平陆县 100MW 农光互补光伏发电项目

监理工程师通知单

编号: ZHJL-JLTZ-PL-031

主题: 西沟光伏场区不文明施工问题通知

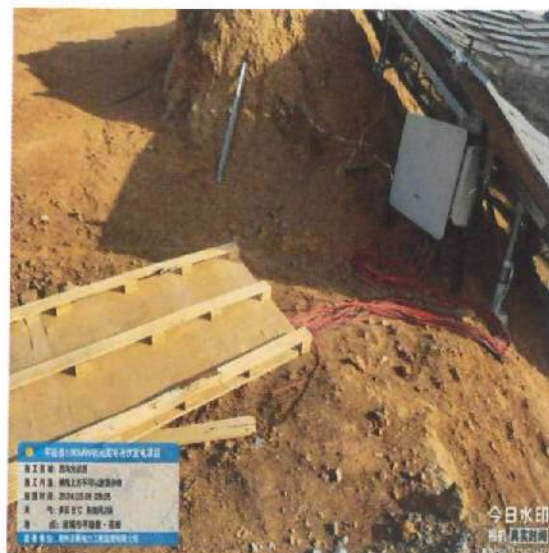
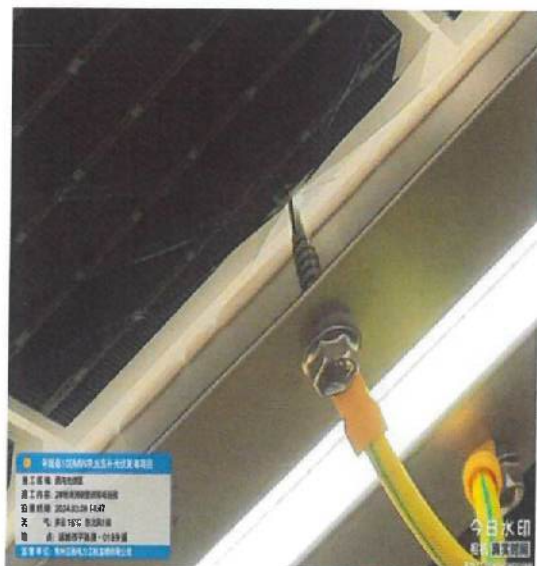
一、在组串之间的接地黄绿线固定螺丝规格型号使用错误, 螺丝长度过长抵至组件玻璃背板, 导致部分组件玻璃背板破裂。

二、在敷设 4 平方直流电缆线时, 电缆上乱七八糟堆放杂物, 存在安全隐患。

1. 对西沟区域所有方阵因螺丝导致破损的组件进行清点, 并在规定时间内进行更换, 以确保光伏发电设备的正常运行。

2. 立即整改电缆敷设问题, 清理电缆上的杂物, 确保施工现场的整洁和安全。
